Keuringsverslag van een elektrische laagspanning- en zeer lage spanningsinstallatie

NIET CONFORM

Plaats van het onderzoek

Aard onderzoek: Controlebezoek van een huishoudelijke installatie volgens (KB 08/09/2019) - AREI Boek 1- 6.5. en 4.2.4.3.

Afbeelding schakel- en verdeelbord:

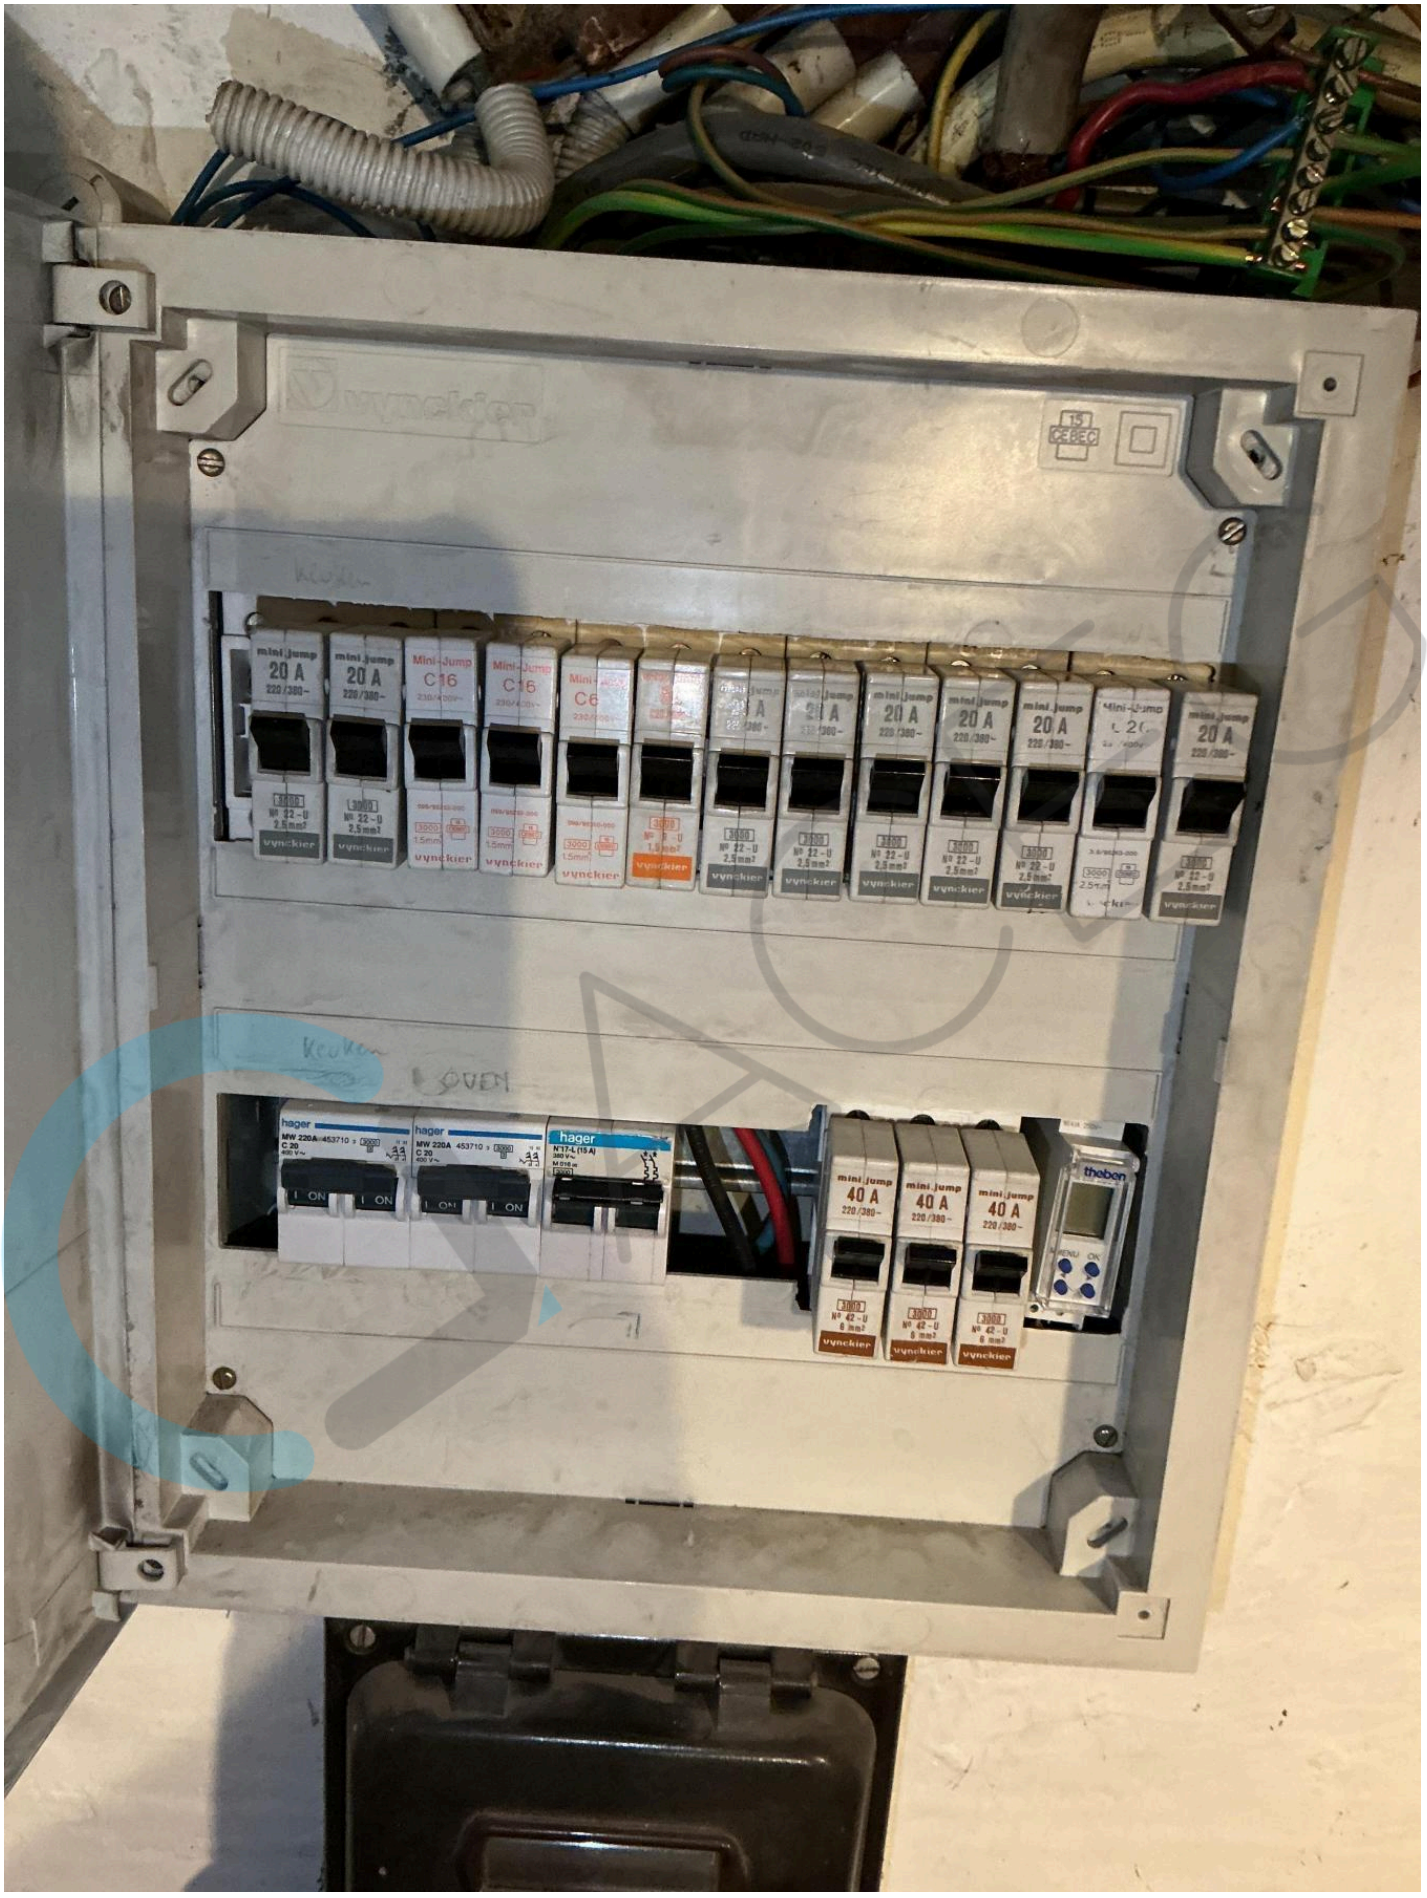
I5.06 De deur en/of afschermplaat van het schakelbord dient (terug)geplaatst te worden. Aanraking van onder spanning staande delen mogelijk. (Boek 1 Afdeling 5.1.4. en 5.3.5.1.A. en 4.2.2.3.)

I7.01 De smeltzekeringhouders of houders van kleine vermogensschakelaars met pennen met een sectie kleiner dan 10mm2 zijn niet voorzien van kalibreerelementen. (Boek 1 Onderafdeling 5.3.5.5.A.)
